(仮称) 北仲通北地区 B-1 地区新築工事 環境影響評価準備書に関する補足資料

令和 4 年 11 月

東急不動産株式会社
京浜急行電鉄株式会社
第一生命保険株式会社

図 2-1 北仲ノット 46 階展望フロアからの現況写真

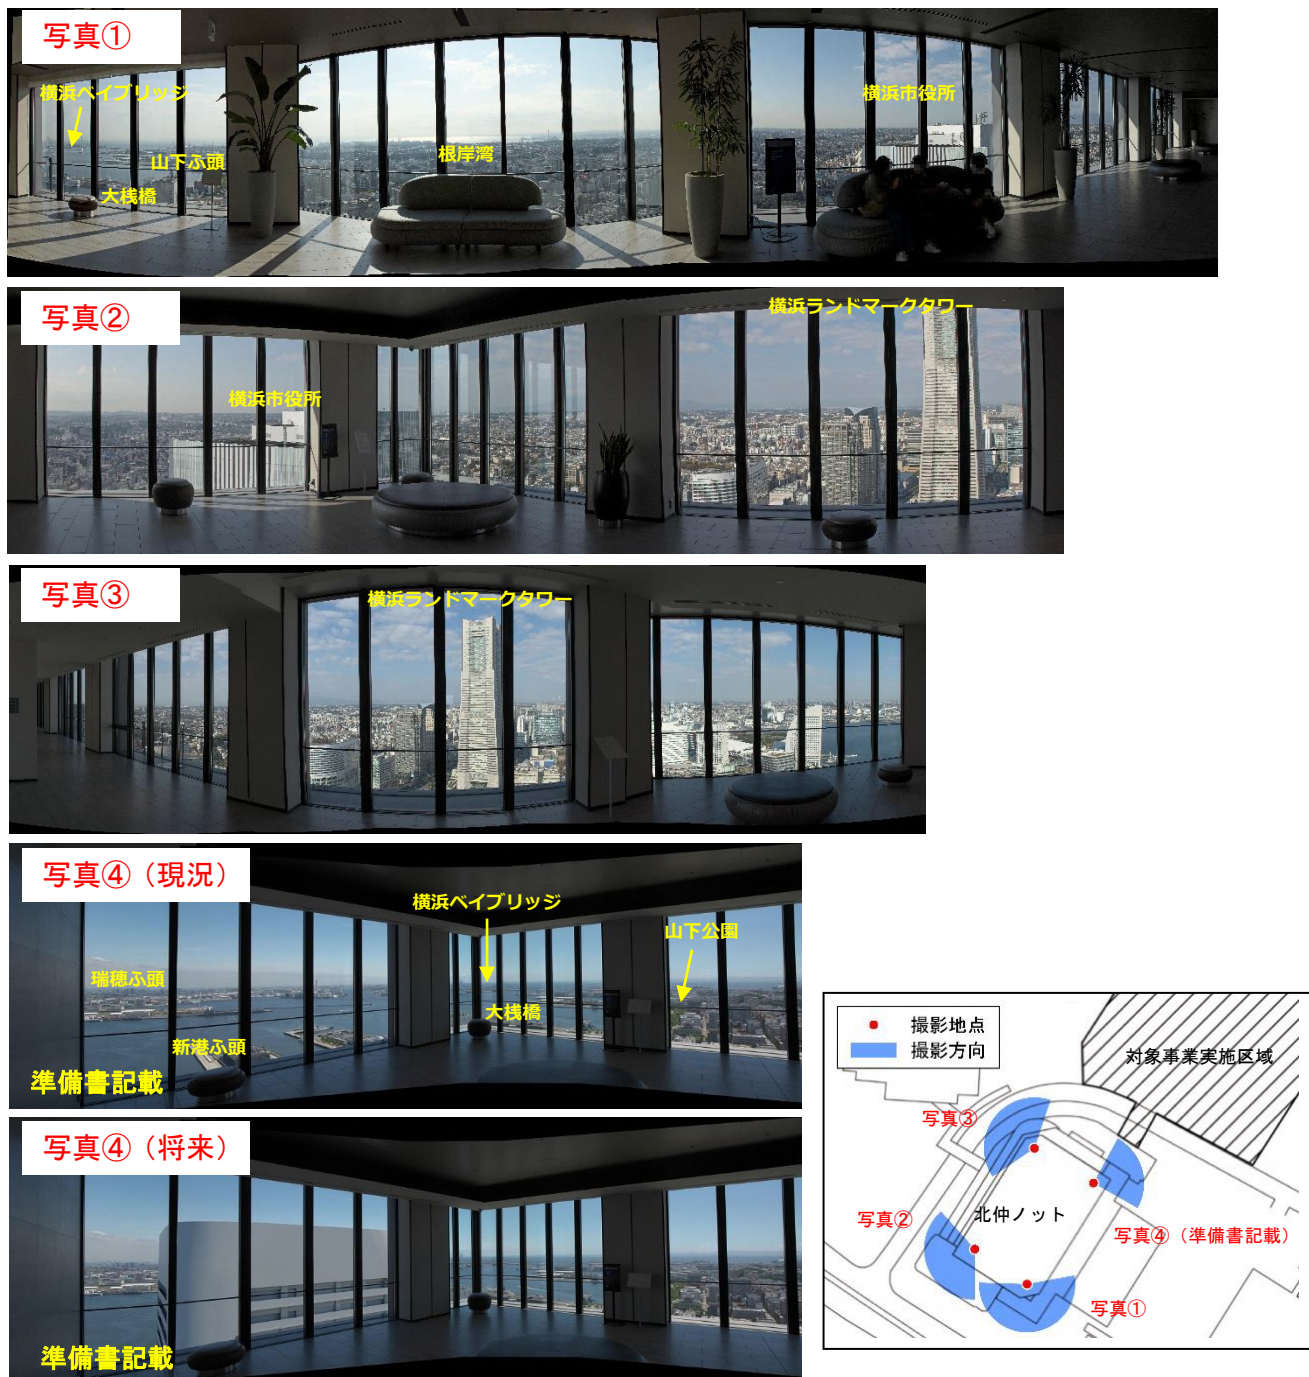
北仲ノット展望フロアからの眺望について、環境影響評価準備書（以下、「準備書」という。）で展望フロア全体の機能は維持されると予測した補足の説明として、各方向の眺望の現況写真は図 2-1 に示すとおりです。

なお、準備書に記載した“展望フロア全体の機能は維持される”という予測結果は、表 2-1 に示すように変更いたします。

北仲ノット展望フロアからは、港及び内陸部のほぼ全方位眺望が可能であり、本事業の計画建築物の出現により、北側の新港ふ頭方向の眺望の一部が遮蔽されますが、横浜ベイブリッジや山下公園及び瑞穂ふ頭方向は、引き続き眺望が可能です。また、その他の方向に対しては計画建築物の影響はなく、引き続き眺望が可能となっています。

<p>変更前 (準備書記載内容)</p>	<p>この地点からは、展望フロアのガラス越しに計画建築物の高層棟の上部が視認できると予測します。</p> <p>計画建築物の出現により、新港ふ頭方向の眺望が遮蔽されますが、横浜ベイブリッジや山下公園及び瑞穂ふ頭方向の眺望は引き続き確保され、展望フロア全体の機能は維持されるものと予測します。</p>
<p>変更後</p>	<p>この地点からは、展望フロアのガラス越しに計画建築物の高層棟の上部が視認できると予測します。</p> <p>計画建築物の出現により、新港ふ頭方向の眺望が遮蔽されますが、横浜ベイブリッジや山下公園及び瑞穂ふ頭方向は、引き続き眺望が可能と予測します。</p>

図 3-1 建物の供用（設備機器の稼働）に伴う騒音レベル(地上約 31.0m)

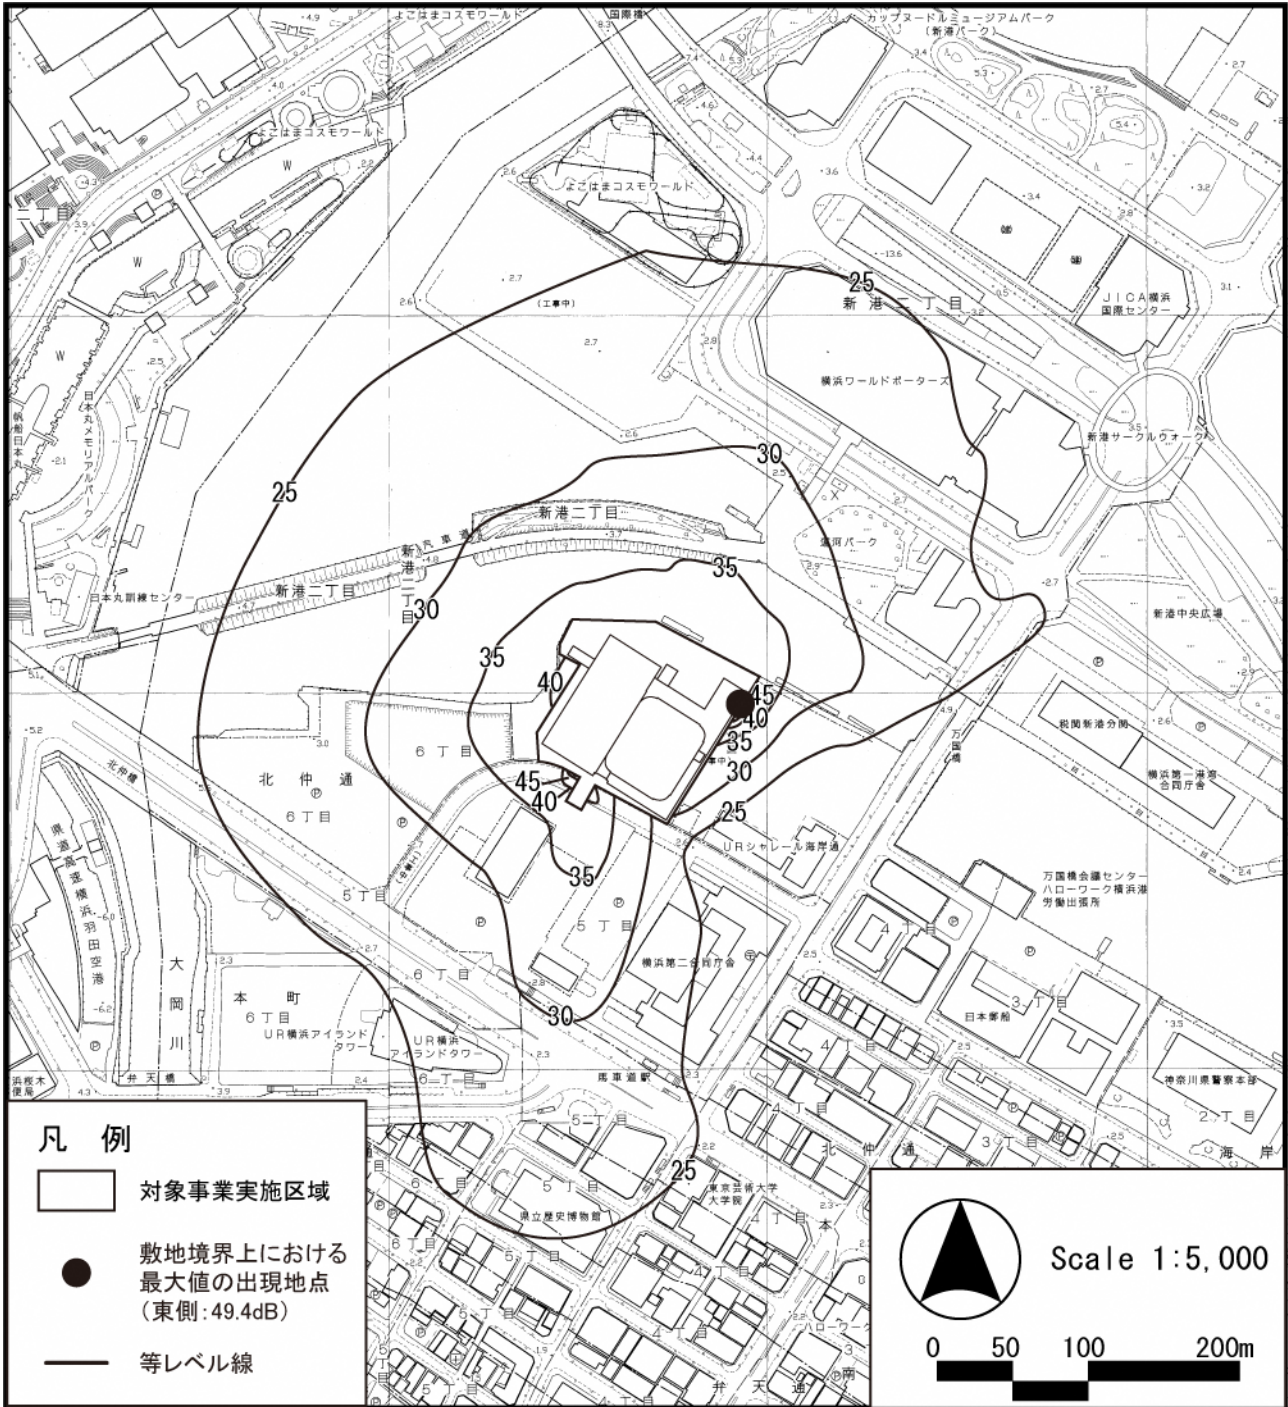
供用時の設備騒音について、地上 31mでの騒音がなぜ東側で大きくなるのかというご質問を受け、地上約 31mの騒音コンターを図 3-1 に示します。

高さ約 31mの低層棟（事務所）の屋上に配置された設備機器、及び低層棟（店舗）の設備機器（準備書 P6.6-28 及び P6.6-29）により、地上付近より上空の騒音レベルが高くなります。屋上の設備機器に対して、地上付近では建物で遮蔽されることにより騒音レベルが減衰し、北側敷地の境界付近が最大となりましたが、地上約 31mの騒音レベルは、敷地境界との距離が近く、騒音の影響を受けやすい東側が最大になると予測しています。

図 4-1 馬車道駅 2a 出口調査地点

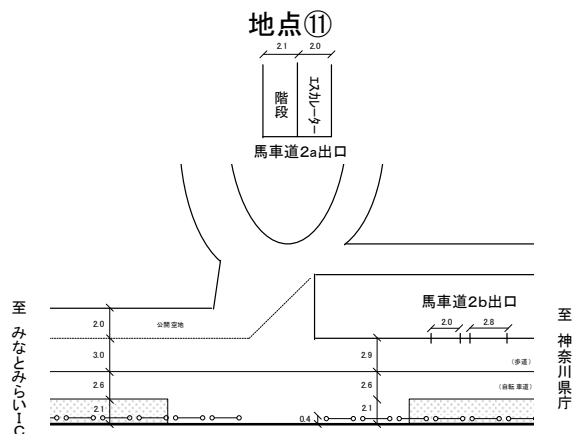
本事業の建物の供用に伴い増加する人口による、公共機関等への負荷について検討を行っているかのご指摘を受け、準備書に反映している検討内容、及び評価の指標として用いた歩行者サービス水準について説明いたします。

公共機関等への負荷については、計画段階配慮書時の「令和 3 年度 第 11 回 横浜市環境影響評価審査会」での審議において、鉄道駅への負荷についてのご意見があったことから、計画建築物への来訪者や居住者が主に利用すると考えられる馬車道駅 2a 出口について、歩行者交通量の現況調査及び供用時の歩行者サービス水準での評価を行っております。

図 4-1 に示すとおり、馬車道駅 2a 出口（地点⑩）は、上下のエスカレーター及び階段の構造となっています。歩行者交通量は表 4-2 に示すとおり、現況ではピーク時の 15 分間で平日 124 人、休日 155 人となっており、供用時は、本事業と周辺開発（A-1・2 地区）の供用時の歩行者を含めて、ピーク時の 15 分間で平日 224 人、休日 246 人と予測しました（詳細は、準備書資料編 p. 資料 3. 9-267）。

供用時の歩行者流量は平日が 4.1 人/m・分、休日が 4.6 人/m・分となることから、いずれも自由歩行が可能とされる歩行者サービス水準 A が確保されるため、馬車道駅 2a 出口については供用時も円滑な通行が確保されると考えます。
